Réponse à l'avis de l'Architecte des Bâtiments de
France (ABF)

Projet de parc photovoltaïque

Commune de Vouillers

Lieu-dit « Le Parc »

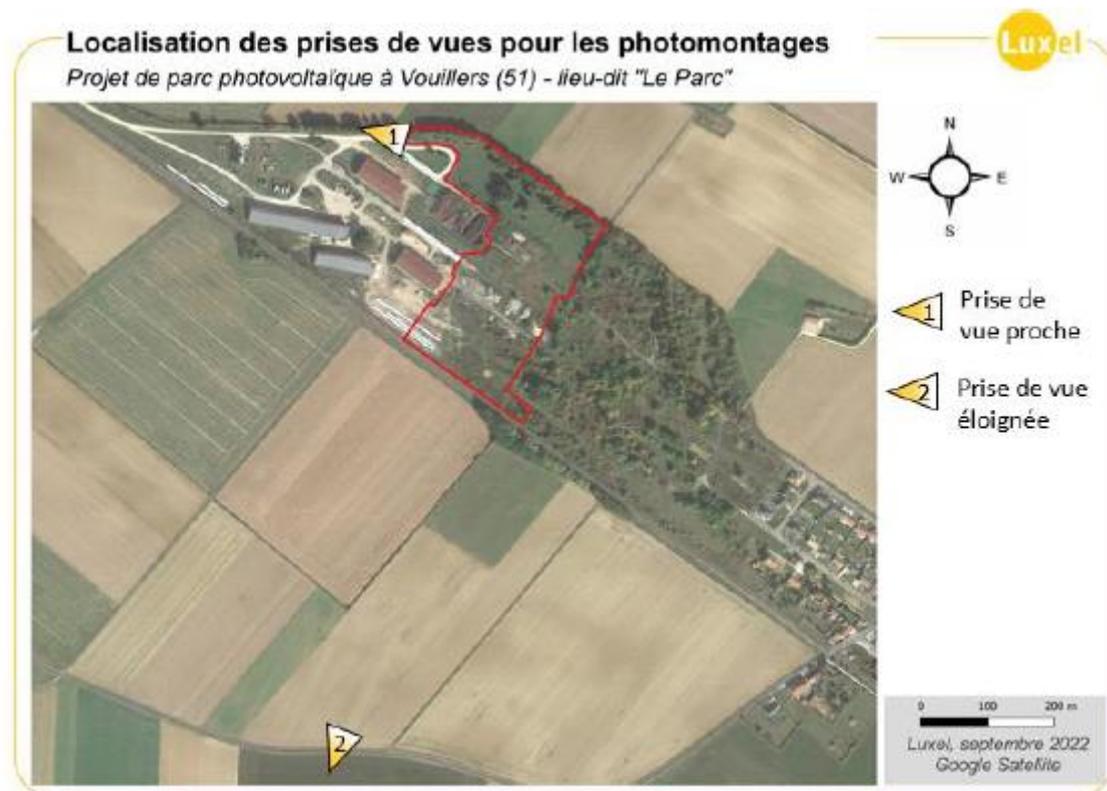
- ce traitement paysager consistera en la réalisation de merlons d'une hauteur d'au moins 3 mètres, et densément plantés (arbres et arbustes d'essences et de gabarits variés) pour limiter l'impact paysager du projet ;

Un merlon périphérique d'environ 2 m de haut où passe la voie ferrée est déjà présent en bordure sud du site. Ce talus limite déjà fortement la visibilité sur le projet, la hauteur des panneaux étant inférieure à 3 m.

Au nord du projet, une haie existante arbustive et arborée déjà dense sera maintenue, masquant toute perception vers le nord, et notamment les habitations au nord-est de la zone d'implantation.
